KUNDE / PROSJEKT Vimpelfabrikken AS / Storgata 12–16 Drøbak - trafikkanalyse	PROSJEKTLEDER Stein Emilsen	DATO 05.02.2021
PROSJEKTNUMMER 10214900	OPPRETTET AV Stein Emilsen	KONTROLLERT AV Gudmund Kvisselien
DISTRIBUSJON:	FIRMA	NAVN
TIL:	Vimpelfabrikken AS	Richard Slåke

Trafikkvurderinger for Storgata 12–16 i Drøbak

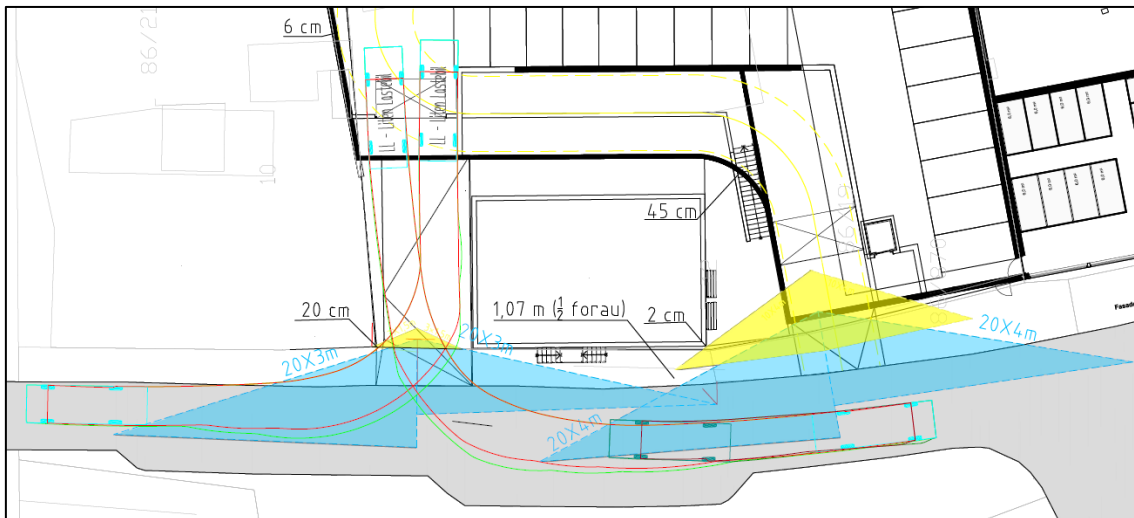
Et alternativ til å bruke varemottaket som tegnet, eller å stanse i gaten, er å bruke eksisterende parkeringslomme på vestsiden av Storgata. Dette vil i så fall kreve en omdisponering av denne lommen, som i dag er regulert med parkering 8–17 (8–14), maks 1 time mot avgift.

Sweco vil ikke vurdere hvorvidt risiko ved varelevering over fortau er en akseptabel risiko. Det er Frogn kommune, som vegeier, som må vurdere om risikoen er akseptabel eller ikke.

Figur 4 – Avkjørsel til parkeringshuset i Storgata skjer over fortau

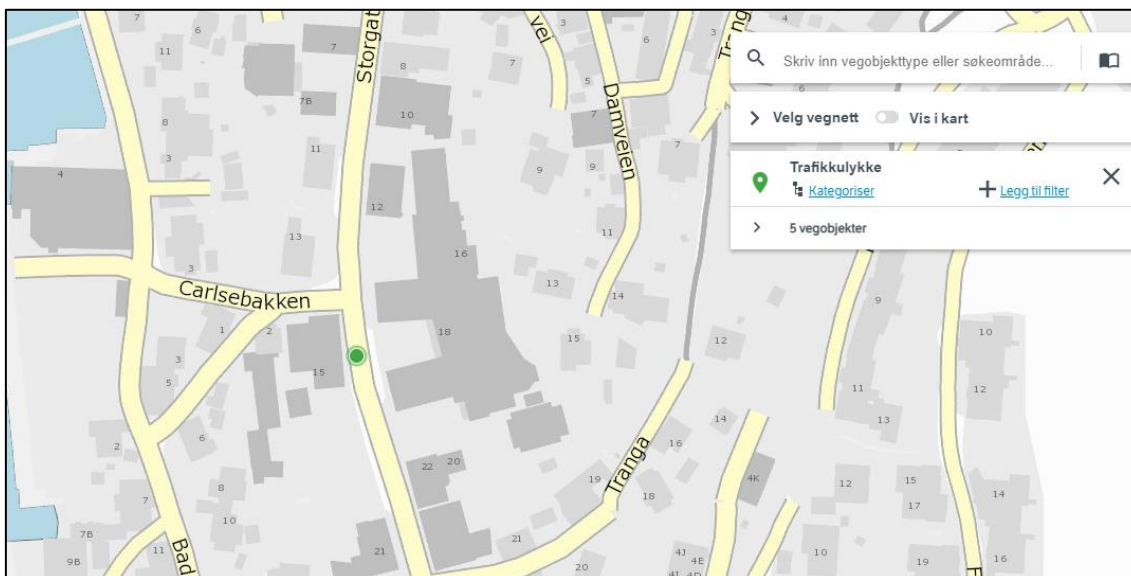
Vi skjønner ikke hva kommunen legger i at avkjørselen vil være et «anonymt» punkt. Innkjøring til parkeringshus over fortau er en løsning som er vanlig i bystrøk. F.eks. skjer avkjøring til parkeringshuset i Storgata 18 litt lenger sør også over fortau, se bilde.
